*Città di Susa*

**Oggetto: Consegna osservazioni e proroga termini**

## OSSERVAZIONI ALLE INTEGRAZIONI PRESENTATE DA LTF IL 18 GIUGNO 2014

Figura – Confronto fattori di emissione delle macchine da cantiere considerate nel SIA LTF

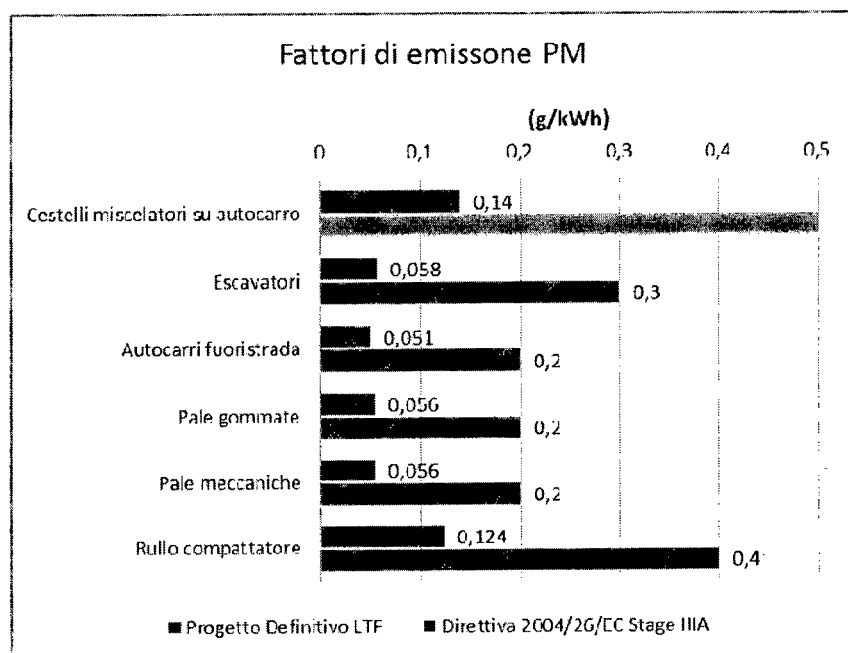
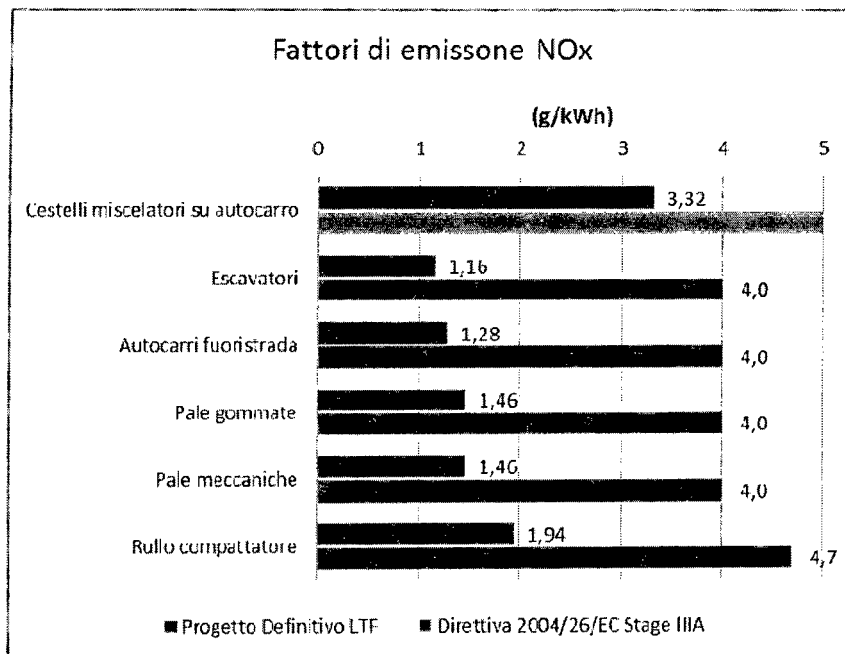
L'esame dei risultati presentati nelle tabelle e nella figura precedenti rende eloquente una pesante sottostima dei fattori di emissione adottati dal Progetto Definitivo LTF rispetto a quelli che possono essere garantiti dal livello emissivo del "Stage IIIA della Direttiva 2004/26/EC" dichiarato nel medesimo progetto quale riferimento per le macchine di cantiere previste. La sottostima è nella misura di 2,4-3,4 volte inferiore per gli NOx e di 3,2-5,2 volte inferiore per il particolato. Nel caso dei cestelli miscelatori su autocarro non esiste limite di riferimento in quanto la loro dimensione (potenza nominale media assunta dalla metodologia scelta da LTF) è inferiore a quelle normate dalla Direttiva 2004/26/EC.

**Figure D-10: Age Distribution of Construction and Mining Equipment in Average Recovery Scenario**

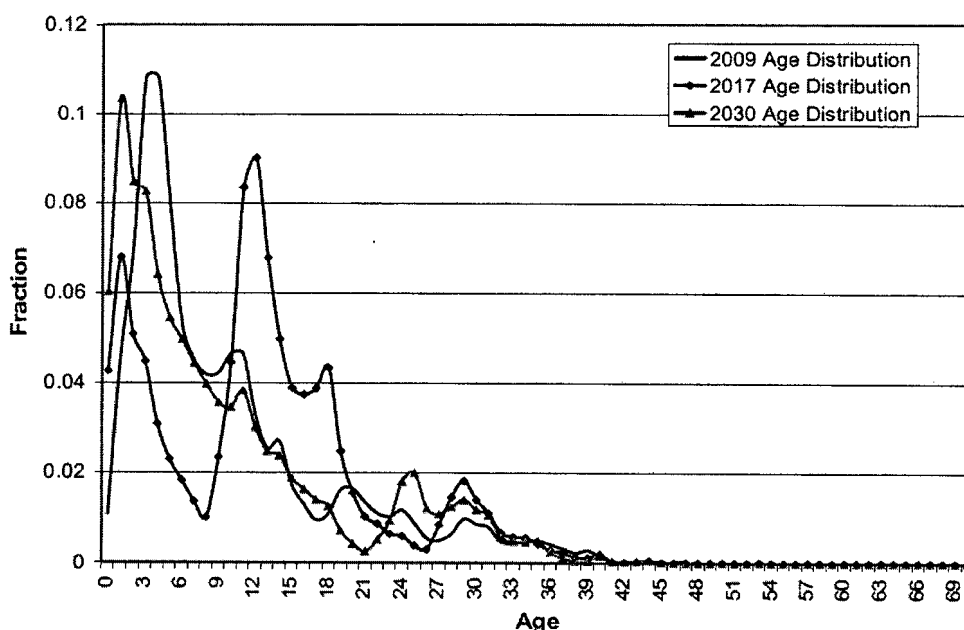
Tale situazione trova completa conferma nelle assunzioni della metodologia *Road Construction Emission Model* adottata dallo stesso Progetto Definitivo LTF, come mostra l'analisi puntuale della documentazione di supporto al modello (riferimento: <http://www.arb.ca.gov/msei/categories.htm>). Il parco mezzi considerato nella metodologia in relazione all'anno 2017 (prossimo al 2020 assunto da LTF) è costituito da macchine di età operativa da 0 fino a circa 40 anni. L'esame della figura sottostante, tratta dal documento CalEPA "Appendix D: OSM and summary of off-road emissions inventory update", indica come il parco considerato è caratterizzato per 2/3 dei mezzi da macchine di cantiere con oltre 10 anni di vita operativa. Applicando tale proporzione all'orizzonte temporale 2020 (fissato da LTF) questo equivale a dire che i 2/3 delle macchine di cantiere sarebbero acquistate prima del 2010 ovvero caratterizzate da standard emissivi stage IIIA o peggiori. A tale proposito, la medesima figura indica come circa il 30% delle macchine di cantiere al 2020 risulterebbero acquistate prima del 2005, ovvero con standard emissivi stage II o I.

Nuova Linea Ferroviaria Torino Lione - Osservazioni a Progetto Definitivo LTF  
BILANCIO AMBIENTALE - emissioni ossidi di azoto (NOx)

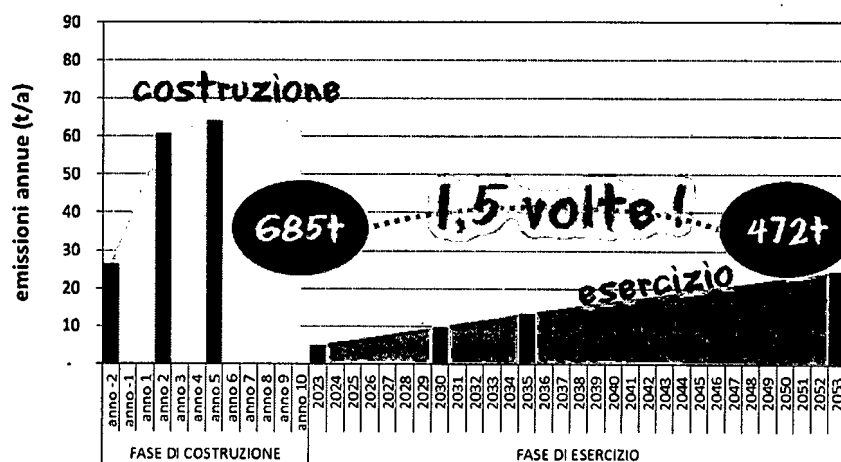
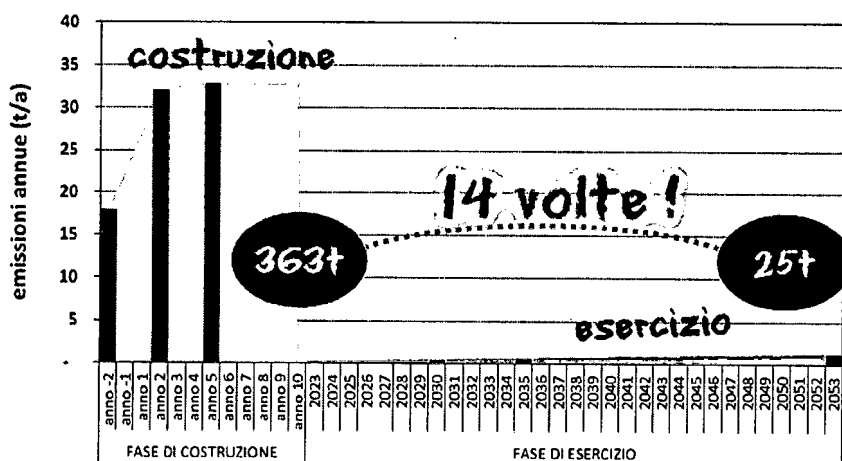
I grafici seguenti illustrano il confronto. Come già segnalato nelle precedenti osservazioni formulate sul Progetto Definitivo LTF, il bilancio ambientale è da ritenersi fortemente negativo. Infatti:

- le emissioni realizzate in fase di costruzione risultano largamente più elevate di quelle evitate in fase di esercizio, in particolare per quanto riguarda il PM10;
- cumulando le emissioni totali di NOx in fase di costruzione, queste superano comunque del 50% il quantitativo complessivo di emissioni evitate nei successivi 30 anni di esercizio dell'opera;
- cumulando le emissioni totali di PM10 in fase di costruzione, queste risultano pari a circa 14 volte le emissioni evitate nei successivi 30 anni di esercizio dell'opera.
